Rénovation fonctionnelle et énergétique de la médiathèque et de la salle Annie Brown à Acigné

Lot 01 : DEMOLITIONS – CURAGE

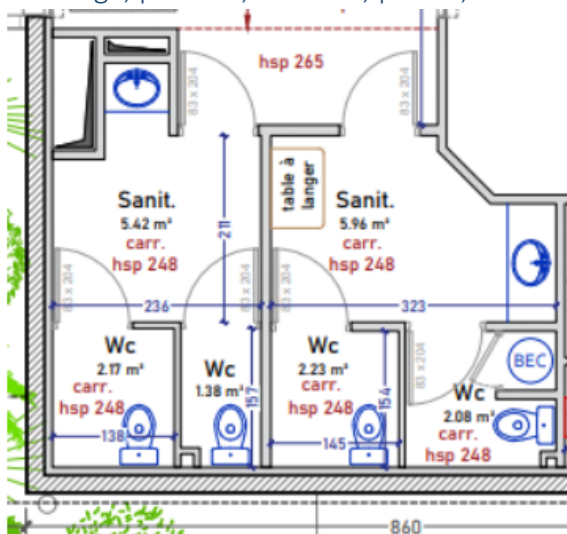
Dans la zone Sanitaire/WC du rez-de-chaussée, doit-on déposer les éléments suivants : doublage, plinthes, faïences, portes, mobilier, cloison de distribution ?

Réponse : NON, uniquement les éléments notés au CCTP

- o Cloison de l'ancien WC dans le futur vestiaire, compris porte et plinthes associées
- o Appareils sanitaires non conservés (se reporter aux plans actuel et projet pour repérage des équipements supprimés)

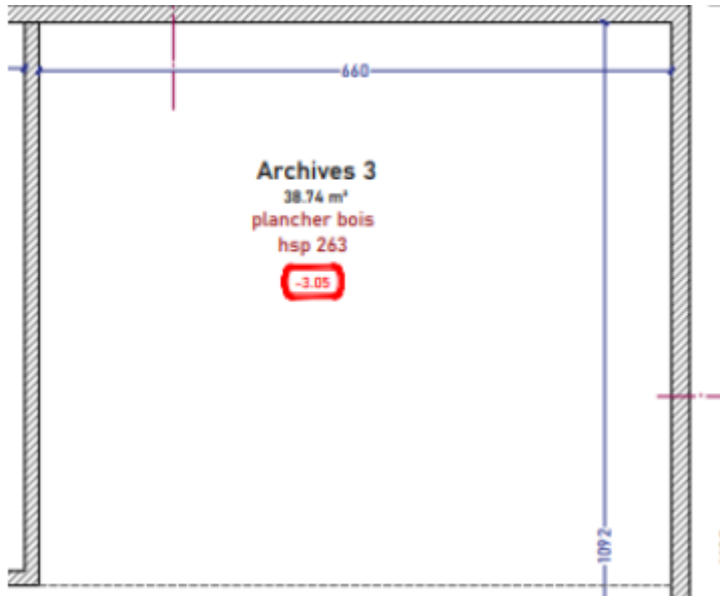
Le plancher bois au sous-sol est-il à déposer ?

Réponse : NON

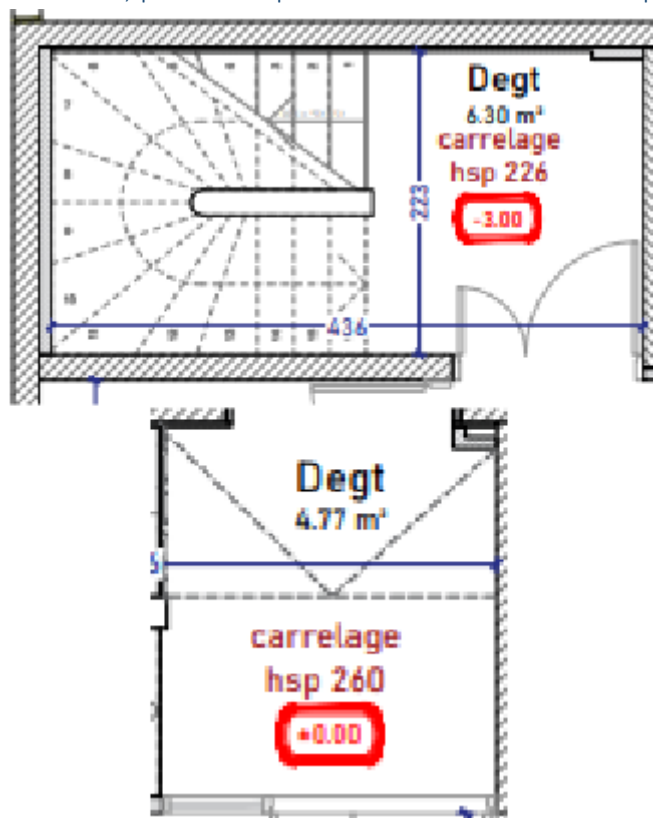
Les protections de sols sont uniquement mises dans l'escalier entre le sous-sol et le rez-de-chaussée, palier compris ou d'autres endroit non préciser au CCTP sont à protéger ?

Réponse : Protéger tous les sols conservés (sanitaires, escalier, palier, dégagements en sous-sol, labo photo et studio photo avec placards attenants...)

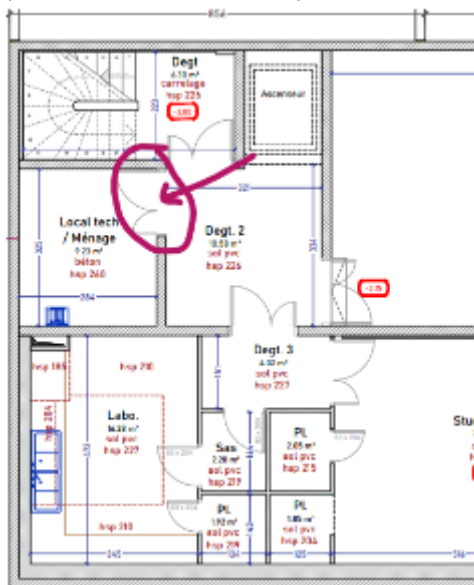
Concernant la salle des machines, doit-on prévoir une protection étanche à la poussière sur la porte ou cela sera fait par le maître d'ouvrage ?

Réponse : Non demandé au CCTP

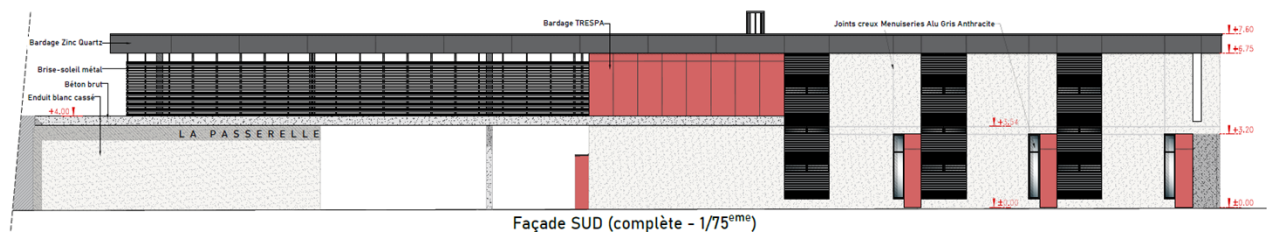
Pourriez-vous préciser ce que comprend exactement la dépose de l'ensemble du portique de la passerelle ainsi que de la barre d'accroche de l'échelle ?

Portique : Se reporter aux plans avant et après travaux pour visualiser les éléments à déposer (suppression du portique métallique, compris lames brises soleil, avec passivation des aciers, etc...)

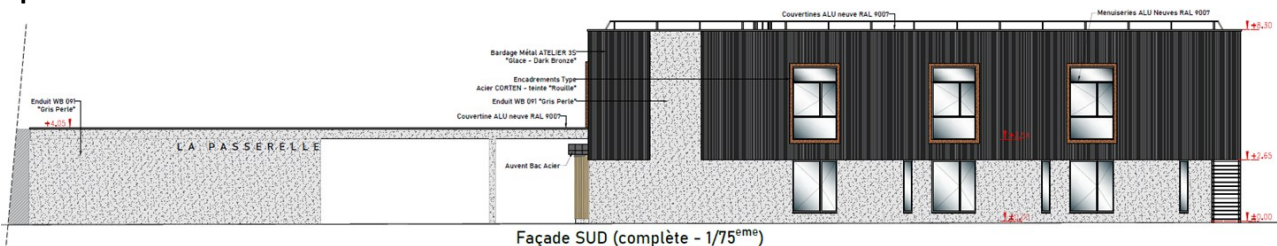
Démolition, un poste : dépose du portique de la passerelle est demandé. Je souhaiterais savoir de quoi il s'agit, et de quel portique parle-t-on ?

Réponse : Pour repérage des ouvrages, merci de se reporter aux plans
